Pedido de Esclarecimento – EDRO Engenharia

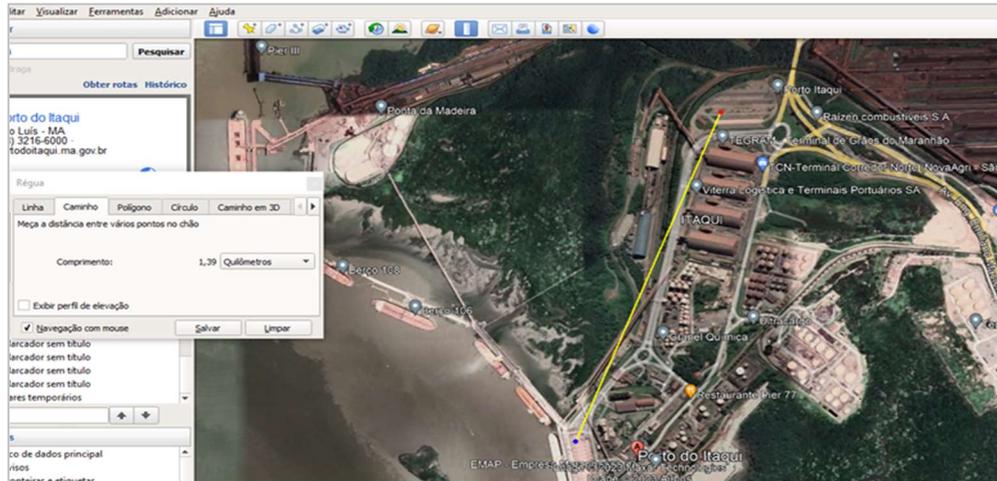
Questionamento 08 - Oitavo, qual a área a ser disponibilizada para montagem do canteiro central, a tal é próxima ao Berço 103? A disposição do canteiro é fundamental para a programação do deslocamento de pessoal, equipamento e material. Qual a distância ao Berço 103? Existem pontos de energia, água e rede de esgoto próximo?

Resposta 08 – A área a ser disponibilizada para montagem de canteiro será o Pátio de Retenção de Carretas - PRC, que conta com infraestrutura de energia e água próxima. Para a rede de esgoto está prevista em orçamento a instalação de ETE de pequena capacidade. A distância aproximada do Berço 103 ao PRC é de 1,4 Km. A localização do canteiro pode ser alterada para local mais conveniente, a depender das necessidades futuras da Contratante.
